DETERMINAZIONE DEL DIRIGENTE SERVIZIO AIA-RIR 12 ottobre 2022, n. 349

ID AIA 2479_TERSAN PUGLIA spa. Installazione ubicata nel Comune di Modugno (BA), S.P. Km 1.600. Comunicazione di modifica per la valutazione del carattere di modifica sostanziale o non sostanziale dell'Autorizzazione Integrata Ambientale già rilasciata con Determinazione Dirigenziale n. 19 del 07 agosto 2015 e successivo aggiornamento rilasciato con D.D. di PAUR n. 138 del 11/06/2019 e s.m.i.

Figura 2: Stralcio SGI.1 Rev.5 recante le modifiche progettuali

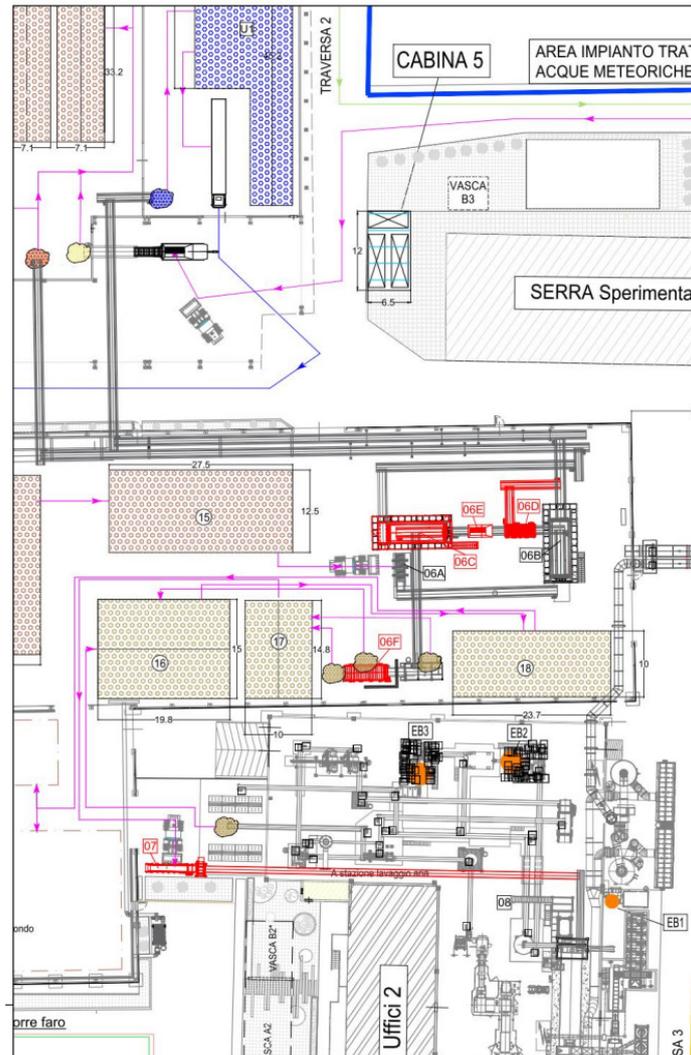
Al fine di aumentare la resa di compost in forma polverulenta, la cui produzione è privilegiata rispetto alla produzione di compost in pellet dall'azienda per esigenze di mercato, gli interventi di ottimizzazione andranno ad interessare la linea di vagliatura come di seguito specificato:

- Spostamento del vaglio a dischi, finalizzato all'allontanamento delle frazioni non compostabili ancora presenti nel sottovaglio della prima vagliatura (pos. 06D in figura 2);
- Inserimento di un tritatore a valle del vaglio a dischi finalizzata allo sminuzzamento del sottovaglio della prima vagliatura, preventivamente depurato delle frazioni non compostabili dal vaglio a dischi (pos. 06E in figura 2);
- Per ciò che concerne il secondo stadio di vagliatura, sostituzione dell'attuale vaglio rotativo a tamburo con un vaglio vibrante più adatto a vagliare materiale di granulometria più fine (pos. 06C in figura 2);
- Inserimento di un vaglio flip-flow a valle della seconda vagliatura finalizzato ad ottenere un primo flusso di compost di granulometria inferiore ai 3,5 mm, in modo da ridurre gli apporti di materiale in input al successivo processo di polverizzazione (pos. 06F in figura 2).

Figura 3

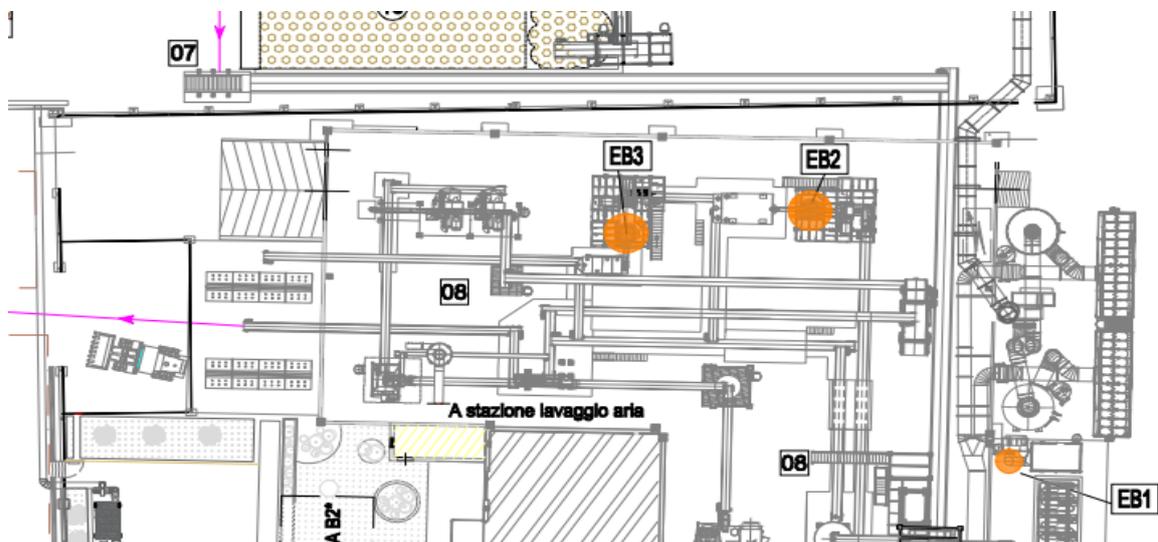
Di conseguenza si procederà con lo spostamento del segmento di caricamento linea di polverizzazione, pelletizzazione e confezionamento rispetto alla precedente pos. 7 presente nel capannone 5 (vedi figura 3) al capannone 6 pos. 7 come in figura 4., in modo da utilizzare quanto già esistente.

Figura 5 Ante modifica

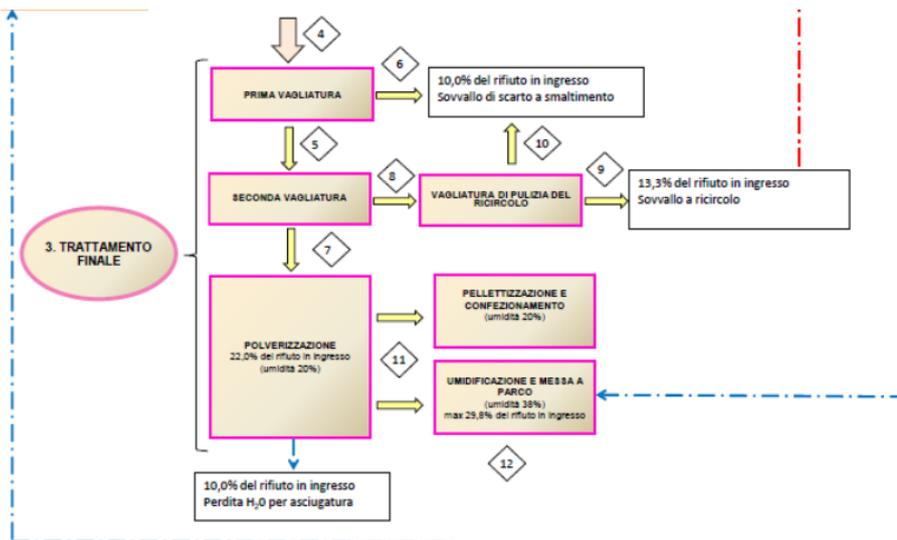
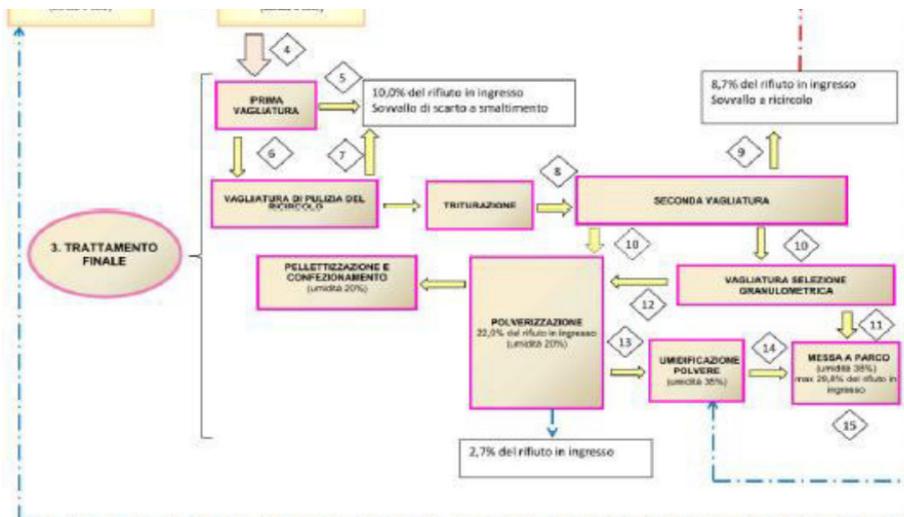
Di seguito si riporta lo stralcio del diagramma di flusso non comprendente la modifica (figura 5) e lo stralcio del diagramma di flusso con l'introduzione della modifica (figura 6) per un rapido confronto:
